**Verslag huishoudelijke elektrische installatie op laagspanning en zeer lage spanning****Algemeen:**

Referentie: <b>006-20260520-02</b>	Datum controle: <b>20/05/2026</b>
Keurder: <b>006</b>

Eigenaar: <b>Verschoren</b>	EAN-code: <b>541448820056723616</b>
Adres installatie: <b>Lindestraat 35, 2400 - Mol</b>	Nummer teller(s): <b>1sag1100892004</b>
	Distributienetbeheerder installatie: <b>Fluvius</b>
Datum uitvoering installatie: <input type="checkbox"/> Vóór 01/10/1981 <input checked="" type="checkbox"/> Tussen 01/10/1981 en 01/06/2020 <input type="checkbox"/> Vanaf 01/06/2020	
Type: <input checked="" type="checkbox"/> Wooneenheid <input type="checkbox"/> Niet-huishoudelijk <input type="checkbox"/> PV <input type="checkbox"/> Batterij <input type="checkbox"/> Laadpaal

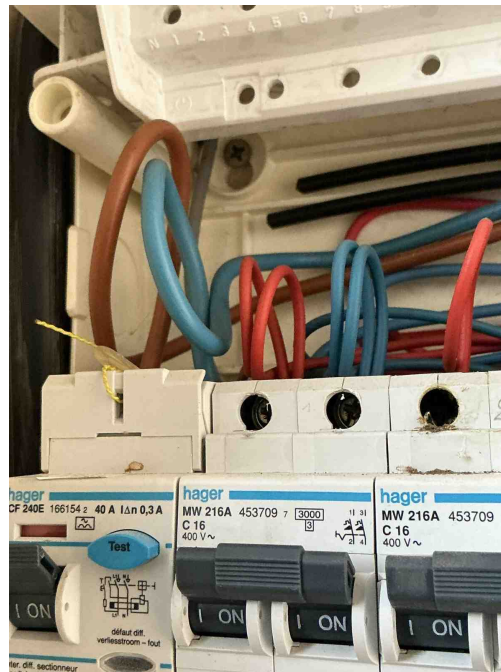
**B34** - Het kabeltype van de meterbord verbinding aan de oorsprong van de installatie beantwoord niet aan de minimale vereisten vastgelegd door de distributienet beheerder. (Boek1: 1.5 + SYNERGRID C1/107)

*Opmerking: Exvb*

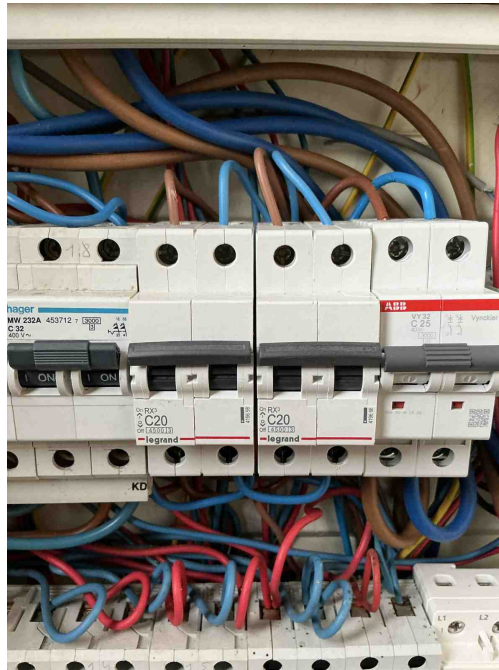
**T21** - Het elektrisch materieel is niet geplaatst volgens de voorschriften van de fabrikant/ regels van goed vakmanschap . (Boek 1: 1.4.1.3)

*Opmerking: Schroeven bord1*

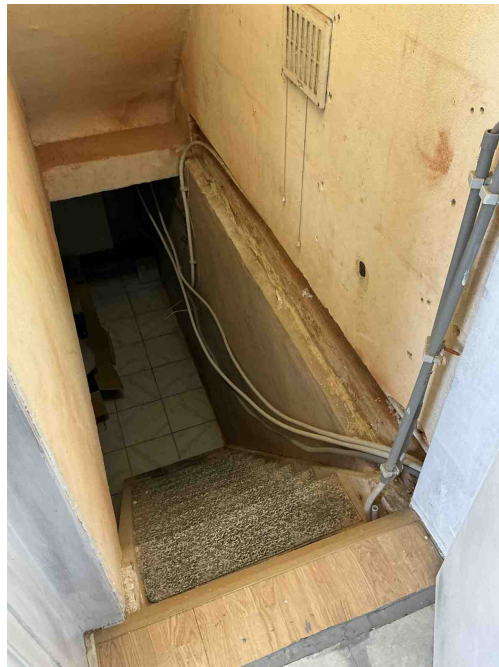
**S02** - Het ééndraadsschema strookt niet met de werkelijkheid (Boek 1: 3.1.2.1).  
*Opmerking: Alle leidingen zijn 3g ipv 3x, kring 11 is 1,5mm<sup>2</sup>, niet alle kringen staan op het schema*

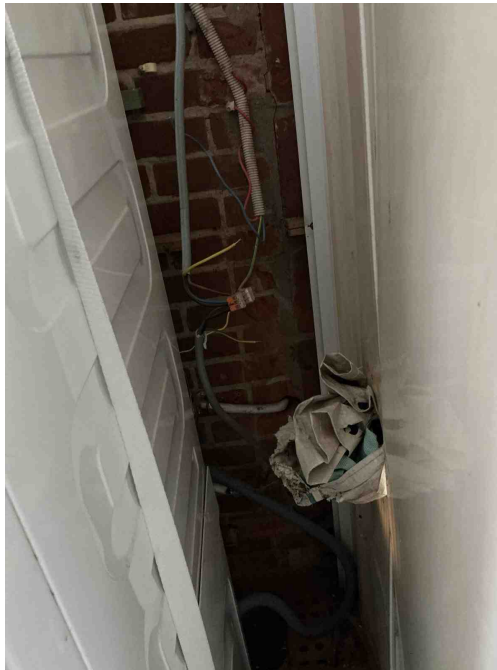
**C13** - Onvoldoende bevestiging van de leiding(en) (Boek 1: 5.2.9.5).  
*Opmerking: Kelder*

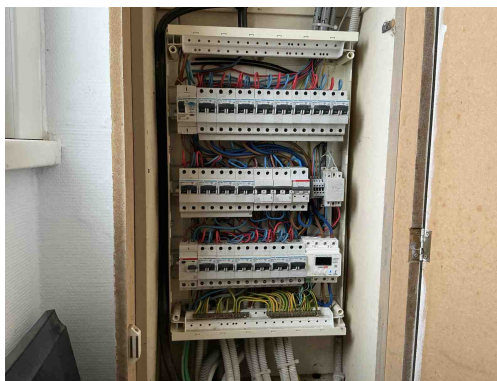
**C21** - Het gebruik van geleiders van het type VOB, zonder bijkomende afscherming is niet toegestaan (Boek 1: 5.2.9.6).

*Opmerking: Wasplaats*
